改善箇所説明図

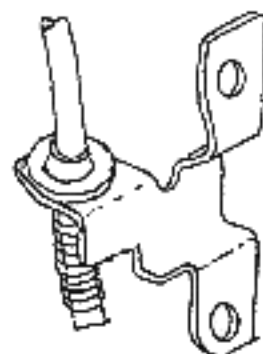
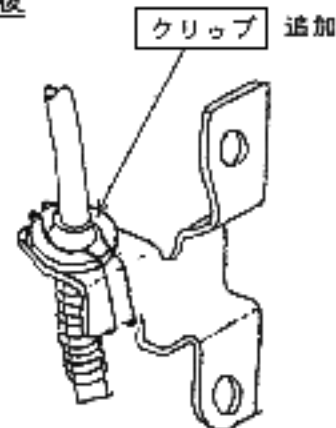
保持部にクリップを追加する。
ブレーキホースが損傷しているものは、交換する。
